福島第一原子力発電所 特定原子力施設に係る実施計画変更比較表（第Ⅱ章 2.10 放射性固体廃棄物等の管理施設）

福島第一原子力発電所 特定原子力施設に係る実施計画変更比較表（第Ⅲ章 第1編）

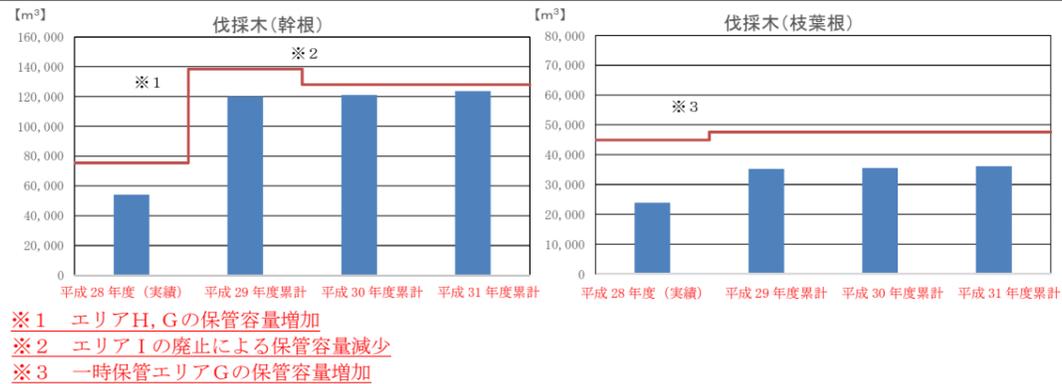
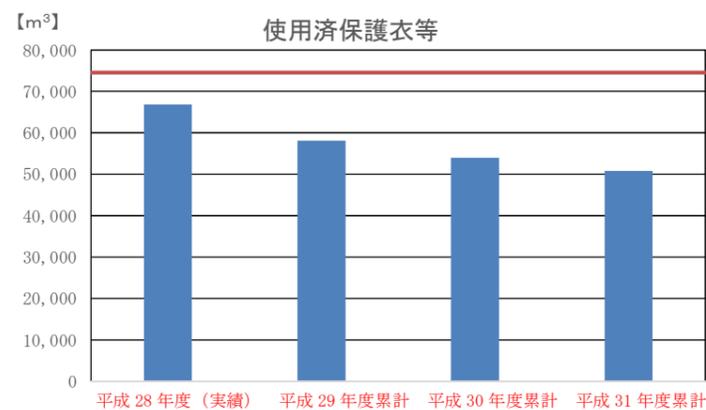
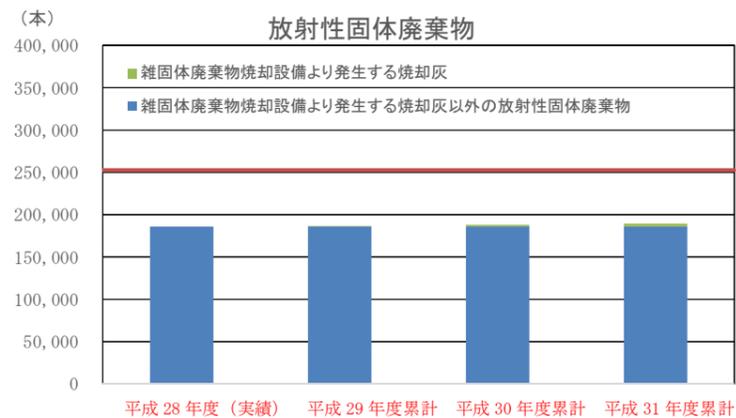
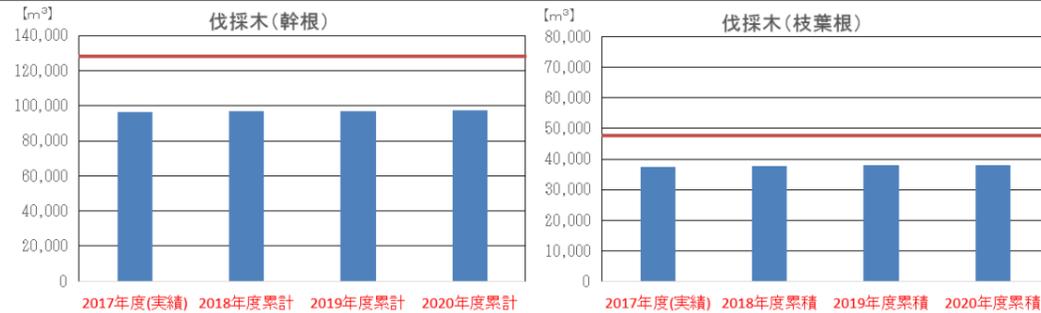
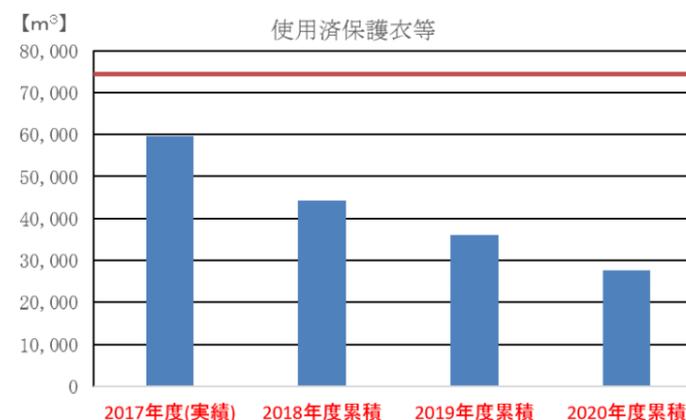
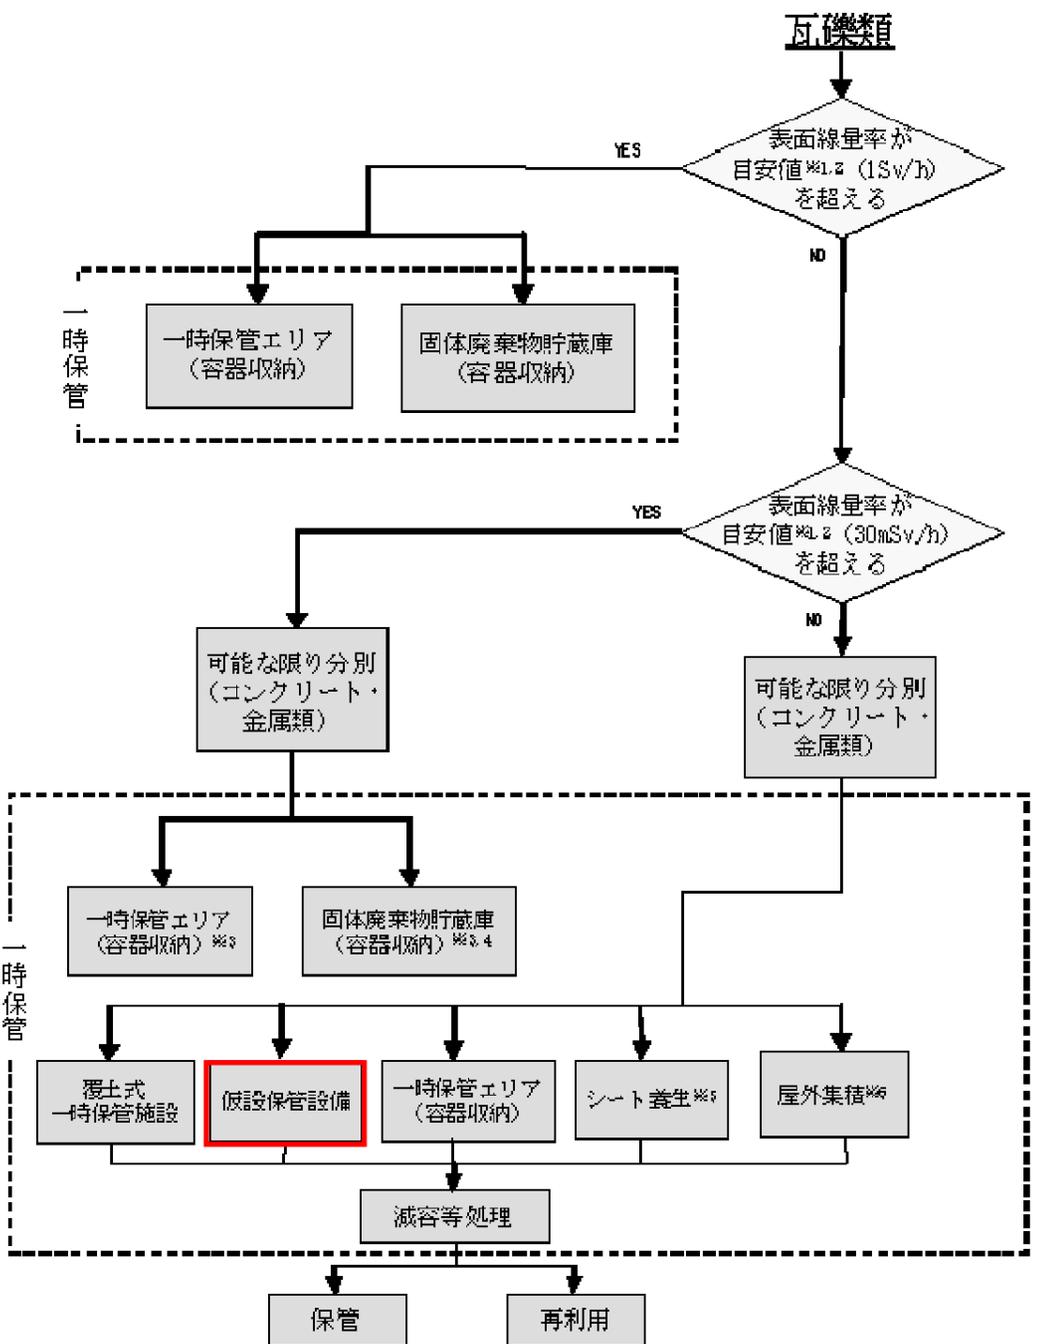
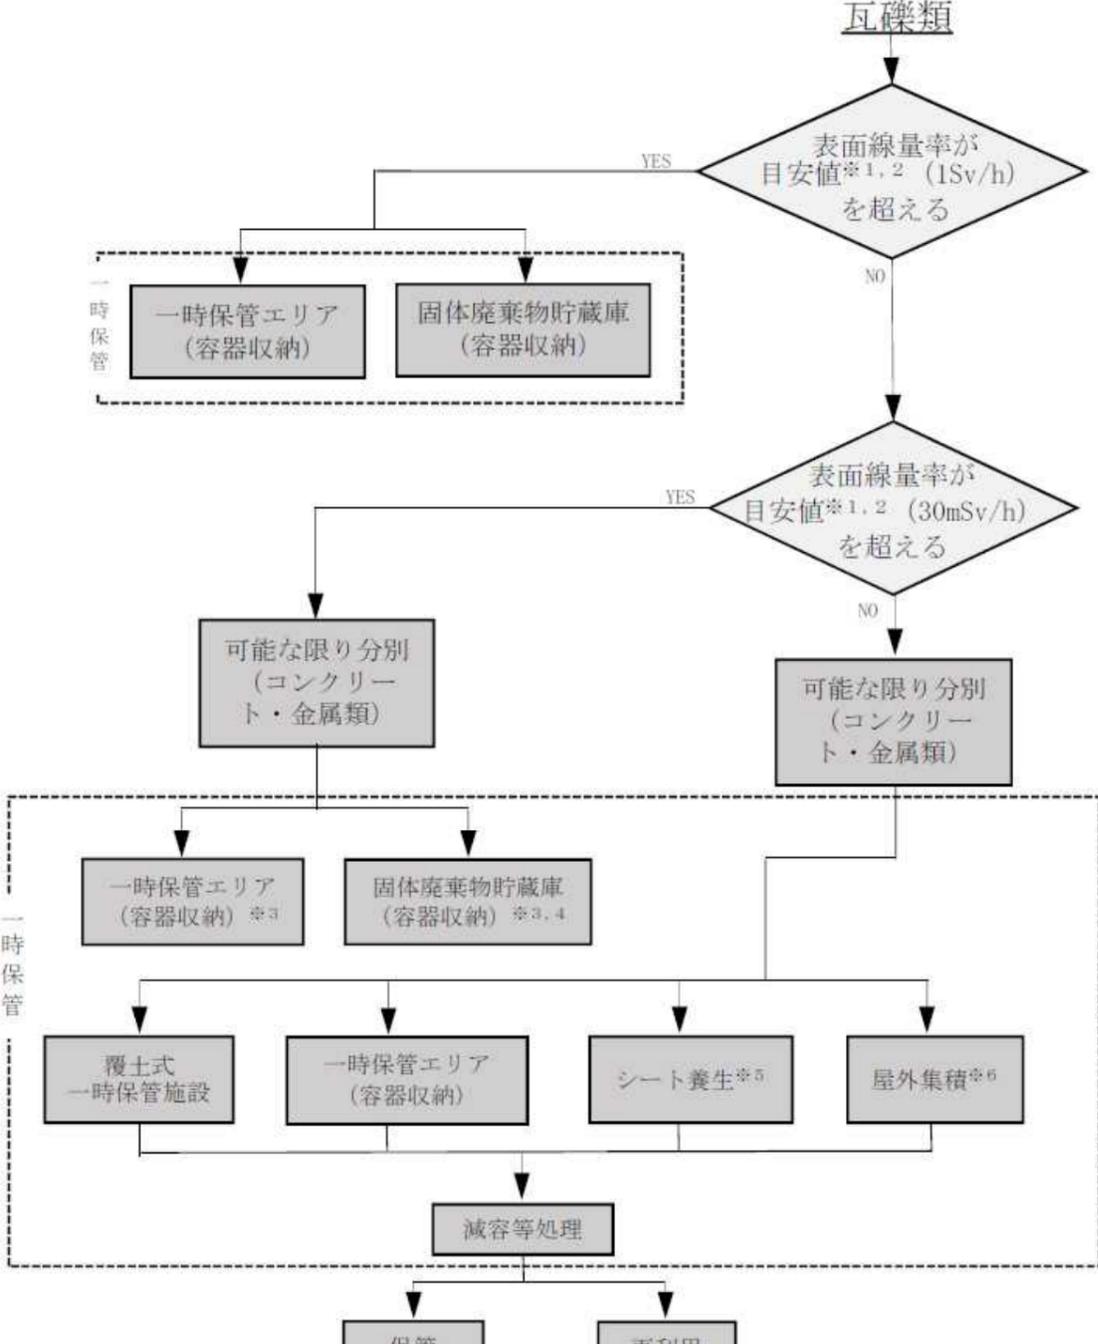
2020年度までの放射性固体廃棄物等の想定保管量と保管容量の反映
西暦に変更
